Achtung, Fehler in Mischformel Glasurit Reihe 90 VW LC9X/00

90-VW-LC9X/00
MA961.48

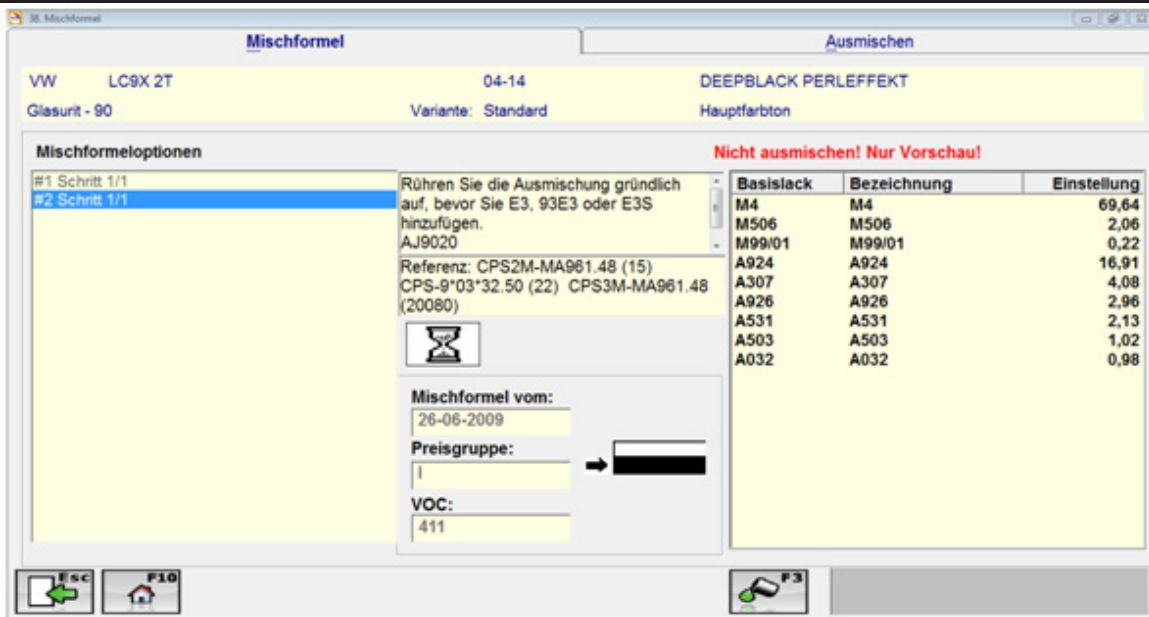
Bei der Umarbeitung der Mischformel VW LC9X/00 ist ein Fehler aufgetreten. Die neue Mischformel mit der Basisfarbe 90-A527 zeigt eine deutliche Abweichung zur Paspel / alte Mischformel. Da dieser Farbton in den Werkstätten oft verarbeitet wird können wir ihnen nur empfehlen die Mischung mit der alten Basisfarbe 90-A531 auszumischen. Sollte diese schon aufgebraucht sein können wir ihnen eine Service-Mischformel zu Verfügung stellen. Bitte vor der Ausmischung den Farbton überprüfen und ein Spritzmuster anfertigen. Der Fehler sollte im nächsten Mischformel Update behoben sein.

Untergrund:		
Basisfarbe:	Mengen	
BF 1:	M4	140,36
BF 2:	M506	3,94
BF 3:	M99/02	0,64
BF 4:	A924	34,85
BF 5:	A926	8,14
BF 6:	A527	6,26
BF 7:	A563	3,1
BF 8:	A032	2,71
BF 9:		0
BF 10:		0
BF 11:		0
